SONY

Boletim Técnico

CDX- (cd de painel)

Número	05/01
Data	31/01/01

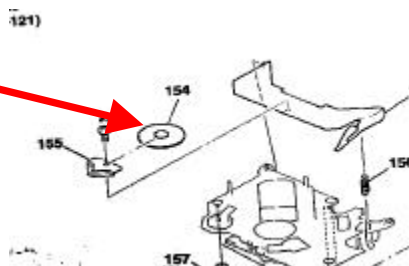
- 3) Verificar visualmente se o disco retainer não apresenta desgaste no ponto de apoio superior, que se confirmado poderá causar atritos durante a leitura. Verificar especialmente nos casos em que o aparelho apresente muita poeira.

Mecanismo MG-383 – (CDX-C6087/ CDX-C8057X/ CDX-C687VW/ CDX-M757)

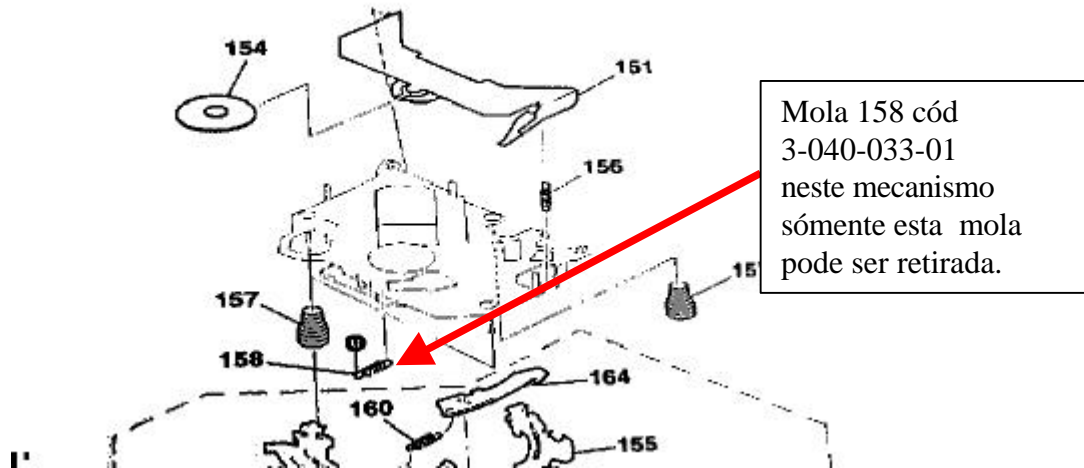
- 2) A remoção da(s) mola(s) 158 e 164 do mecanismo é uma opção eficiente desde que respeitada a condição abaixo.

Nota – este procedimento pode ser efetuado desde que se observe a seguinte condição: a restrição só se aplica nos casos de montagem do aparelho com inclinação acentuada (+/- 30°), por exemplo no veículo Tipo. Nos veículos atuais praticamente não temos esta condição.
